10 de noviembre 2023.
AUAD-11-2023-0006 (509 - 416)

ASUNTO: Advertencia sobre la condición de los sistemas de contención vehicular en los puentes construidos sobre el Río Rempujo, Río Esperanza y Quebrada Sube y Baja en la Ruta Nacional N°160.

Figura 2. SCV sobre el puente Río Rempujo.

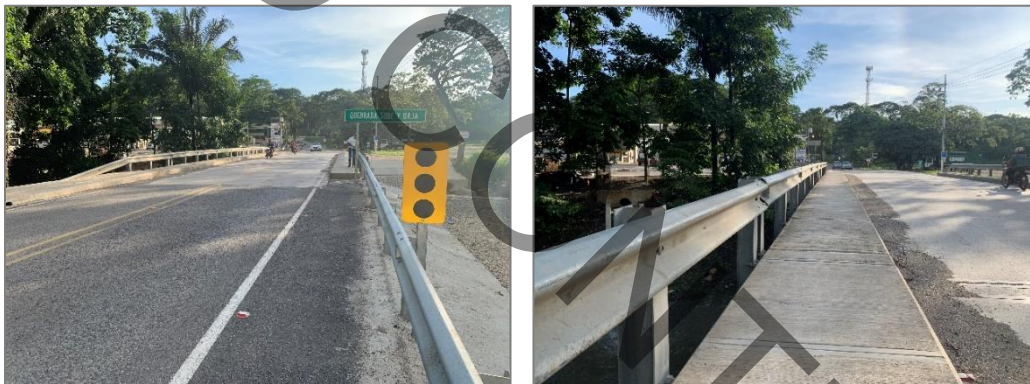
En el caso de los tres puentes del proyecto, los SCV propiamente de los puentes, es decir las barreras centrales del pretil del puente son semirrígidas o flexibles tipo "flex beam" de doble onda. Ver Figuras 1, 2 y 3. Además, entre la acera o espacio peatonal de los tres puentes y la sección inferior del SCV, existe una luz libre de 40 cm sin ninguna protección o restricción por caída al río, lo cual podría ser riesgosa para los transeúntes vulnerables.

Figura 9. Consideraciones del Manual SCV 2014 para convergencia de SCV.

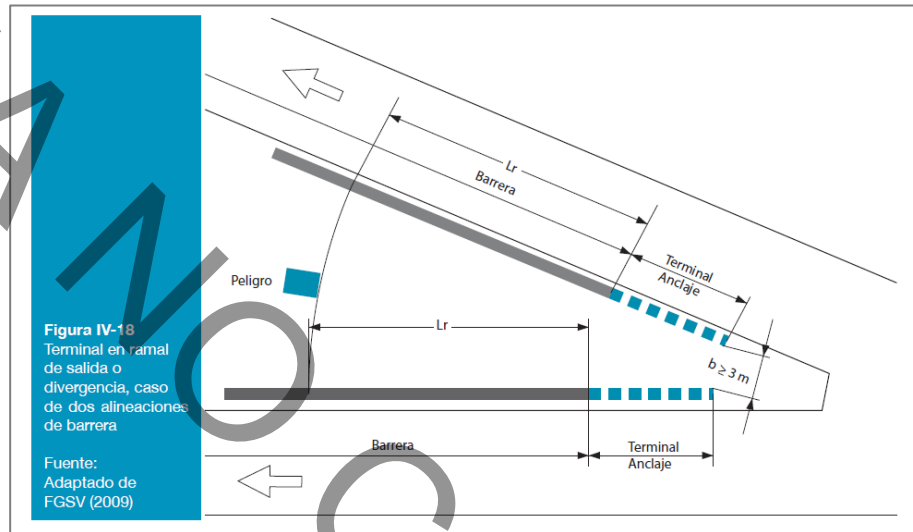
En el caso de dos alineaciones de barreras, paralelas respectivamente a cada vía y convergentes en un punto (cuando la distancia entre los extremos es menor a 3 m), el Manual SCV 2014 recomienda recurrir a la implantación de un atenuador de impacto redirectivo. Ver Figura 9. Esta consideración de la utilización de una Terminal Absorbente de Energía (TAE) es recomendable⁵ para una y dos alineaciones convergentes de barreras. Además, si la distancia entre barreras convergentes (b en Figura 9) es mayor a 3 metros pueden colocarse en la disposición

El Manual SCV 2014 indica que, en el caso de ocurrencia de un choque contra la unión de las barreras que convergen a una velocidad considerable, se podría desprender uno de los elementos de la barrera y perforar el habitáculo del vehículo.

Figura 11. Ausencia de razón de esviaje en las terminales de los SCV de los tres puentes construidos. Puente sobre Río Rempujo.

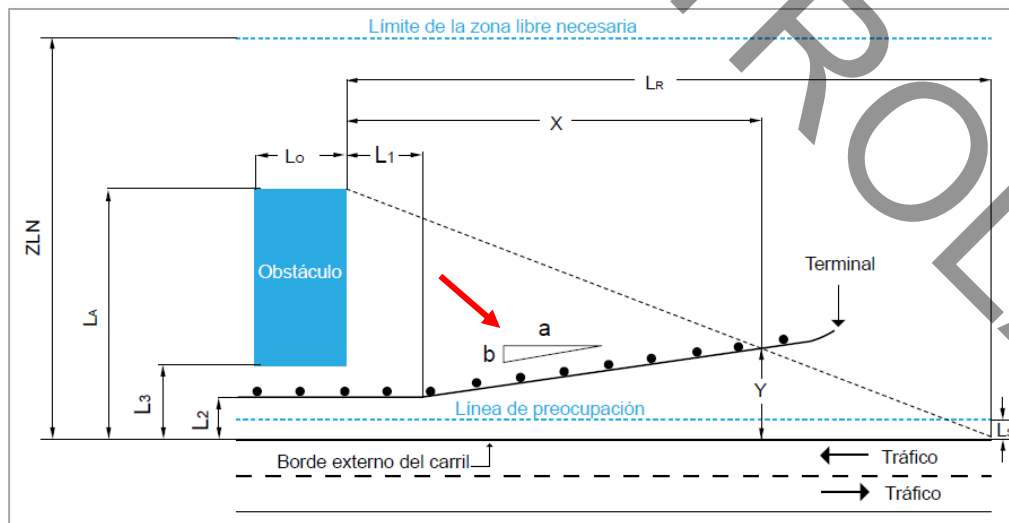
Los puentes inspeccionados de la Ruta 160 no presentan terminales con razones de esviaje de acuerdo con las especificaciones mínimas del Manual SCV 2014, debido a que, en todos los puentes se identificó terminales de barreras paralela a la vía. Ver Figuras 10 y 11.

Figura 14. Especificaciones para barreras de contención proyecto puente Río Esperanza.

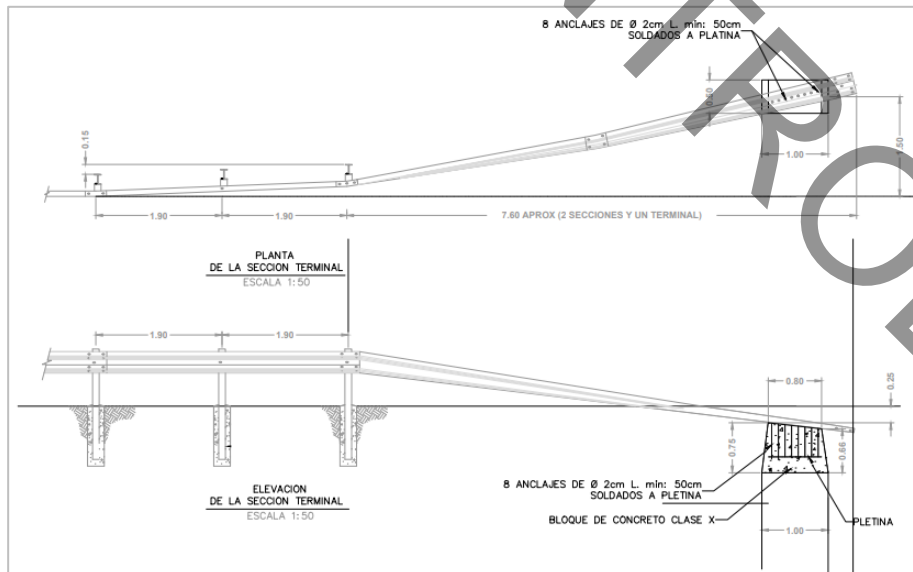
De la Figura 13 se desprende que, de acuerdo con el SCV colocado, para una velocidad de 50 kph, la recomendación consiste en un esviaje de 7:1 (0,14) para un sistema semi-rígido, aplicable al caso de estudio en la ruta nacional 160. De acuerdo con la recomendación del Manual SCV 2014, un puente requiere un SCV rígido, por lo cual, el esviaje recomendado correspondería a 8:1.

Según lo especificado en los planos de diseño del puente sobre Río, el esviaje para las barreras de contención debe ser de 0.19 ($1,5 / 7,6=0,19$). Ver Figura 14.

Figura 23. Medición altura de barrera de contención en puente Quebrada Sube y Baja.

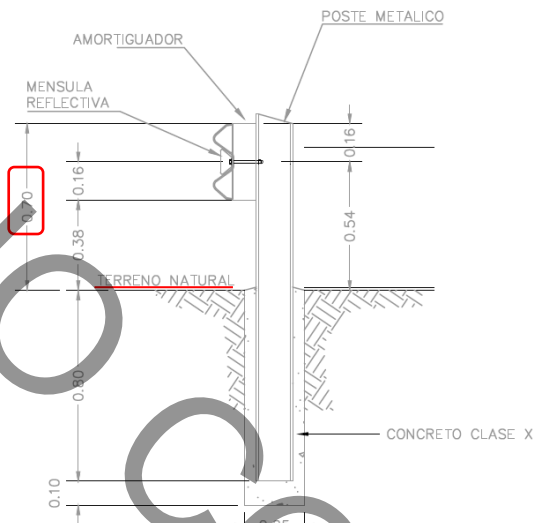
Para los tres puentes en cuestión se tomaron medidas desde la superficie del bordillo existente (espacio de tránsito peatonal) y hasta la sección superior de la barrera. El bordillo presenta un espesor de 20 cm. En el caso del puente sobre el Río Rempujo se midió una altura de la barrera de 65 cm de altura a lo largo del puente. En los SCV de los accesos se midió una altura de 80 cm. En el caso del puente sobre el Río Esperanza se midió entre 65 cm y 70 cm de altura a lo largo del puente; sin embargo, en los accesos se midió una altura de entre 75 cm y 80 cm (barreras rígidas). Y finalmente, en el caso del puente sobre Quebrada Sube y Baja se midió entre 80 cm y 85 cm de altura. En los accesos se midieron alturas de los SCV entre 75 cm y 85 cm. De conformidad con la realidad de los tres puentes, se determinó que las barreras fueron colocadas 20 centímetros por encima de lo especificado en planos con respecto a la superficie de la calzada; es decir, aproximadamente a 90 cm. Ver Figura 23.

El Manual SCV 2014 indica que, si la distancia lateral entre el límite externo del carril y el sistema de contención vehicular es menor o igual a dos metros, la altura se mide con respecto al borde externo del carril. En todos los casos, el SCV se identificó a menos de dos del límite externo del carril.
